# 前部冷暖空调有温差

图：分配器上部壳体

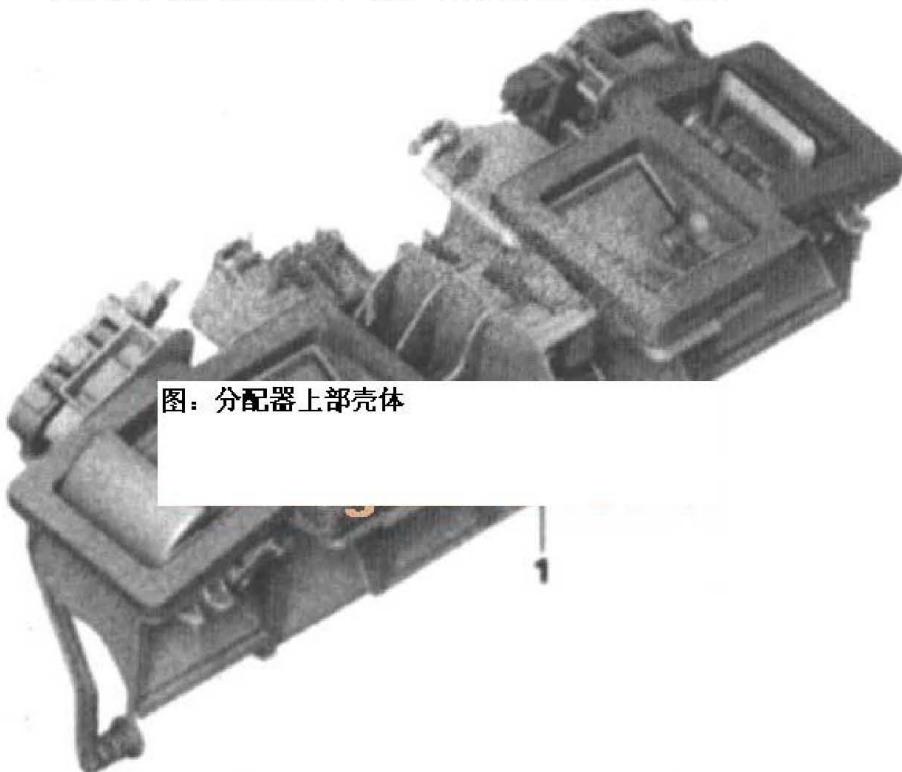
- 1). 涉及车辆: F01、F02、F04、F07、F10、F11、F12、F13、F18, 生产期  
(从 / 至) 2008-10-1~2012-2-29
- 2). 故障现象: 长时间行车时, 明显感觉到从仪表板底座上的外侧新鲜空气格栅吹出的空气温度比中部新鲜空气格栅吹出的空气温度要低。
- 3). 可能的设置 (环境):
  - A). 自动程序
  - B). 风扇强度=2 挡
  - C). 两侧标准值设定=20~21°C
  - D). 分区调到“最热”
  - E). 前部所有新鲜空气喷嘴敞开
  - F). 车外为冬季温度

- 1). 在“空调器分配器上部壳体”下的分区风门基本设置不合适。
- 2). 故障排除: 处理客户投诉时, 用汽车故障诊断仪进行诊断并执行相应的测试模块。
- 3). 如果确定此客户投诉不存在其他原因, 则使用从 2012 年 2 月开始可用的“改进型部件”进行更换“空调器分配器上部壳体”。
- 4). 重要提示: 带有改进型分区风门的“空调器分配器上部壳体”预计自 2012 年 2 月起才能作为备件进行使用。
- 5). 在此之前, 对于这种投诉情况更换“未改进的更换分配器壳体”不能达到解决问题的目的并且也是不允许的。
- 6). 自 2012 年 2 月起从“改进型分配器壳体”可用起进行如下操作:
  - A). 更换分配器上部壳体(图)。
  - B). 重要: 为了避免仪表板和挡风玻璃之间嘎嘎作响, 在安装仪表板时必须将

其从挡风玻璃上拉开，然后再用螺栓固定住（图）
